**A 26 Stade - Hamburg**  
**Bauabschnitt 4a**  
 AS Neu Wulmstorf - Landesgrenze  
 Niedersachsen / Freie und Hansestadt Hamburg  
 Blatt : Bau-km 25+500 bis Bau-km 25+850

Unterlage 7  
 Blatt Nr. 1-D  
 Reg. Nr.  
 Datum  
 Zeichen

nachgeprüft  
**Lageplan**  
 Maßstab 1 : 1000

**Deckblatt zur Planfeststellungsunterlage**  
 vom 19.05.2012  
 Aufgestellt  
 Stade, den 28.04.2017  
 Im Auftrage: gez. Quast

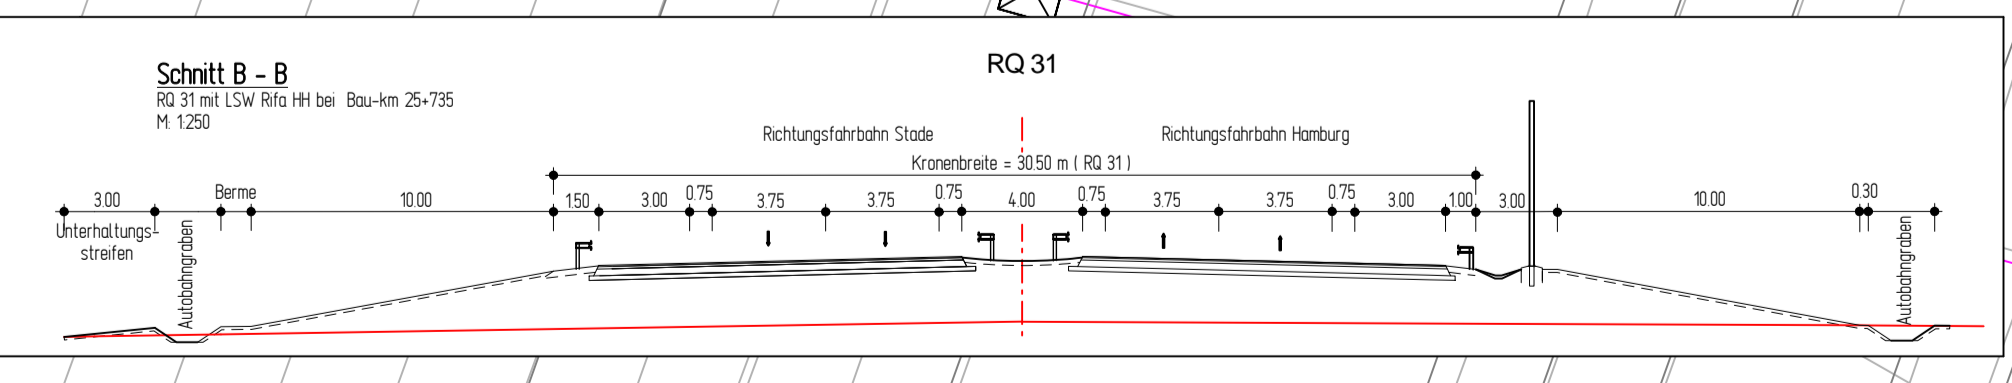
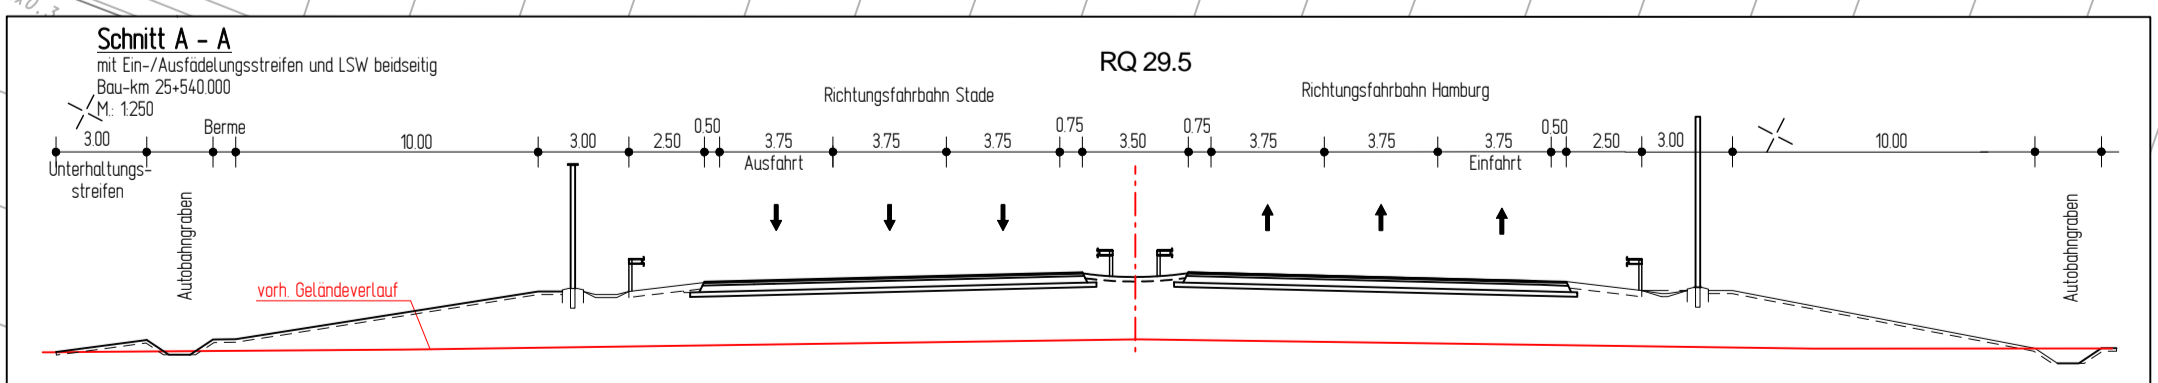
Nr.	Art der Änderung	Datum	Aufgestellt
9.	Änderung der Eingriffsgrenze nord. der BAB 26	14.01.2016	NLSiBV Gb Stade
8.	Bauwerksnr 113 für Wartungsweg und 114 für süd. Vorgewende ergänzt	28.09.2015	NLSiBV Gb Stade
7.	Müde neben Entfidelungs-, Ausfidelungstreifen auf b = 15,0 m verbreitert	28.09.2015	NLSiBV Gb Stade
6.	Grabenverfüllungen auf Nord- und Südseite ergänzt	08.07.2015	NLSiBV Gb Stade
5.	Beschriftung der Grabenverfüllung BW Nr. 1061 auf 5,00m geändert	08.07.2015	NLSiBV Gb Stade
4.	LS-Wand rechts von 4,00 auf 5,25m u. Gradiente geändert	08.07.2015	NLSiBV Gb Stade
3.	Breite von Ersatzgraben bei Achse 655 geändert	08.07.2015	NLSiBV Gb Stade
2.	Entfall der Einzauzung an den Absatzbecken	27.03.2015	NLSiBV Gb Stade
1.	Wartungsweg/-weg am süd. Absatzbecken geändert	27.03.2015	NLSiBV Gb Stade

Nr.	Art der Änderung	Datum	Aufgestellt
13.	BW 115 für evtl. Leitung zur Enteisungsanlage nördlich A26, östlich L 235	05.09.2016	NLSiBV Gb Stade
12.	Unterhaltungstreifen nördlich des Ersatzgrabens	23.02.2016	NLSiBV Gb Stade
11.	Die Bezeichnung Berme wird ersetzt durch Unterhaltungstreifen	23.02.2016	NLSiBV Gb Stade
10.	Änderung Anschluss Ersatzweg Achse 655 an A26 3BA	03.02.2016	NLSiBV Gb Stade
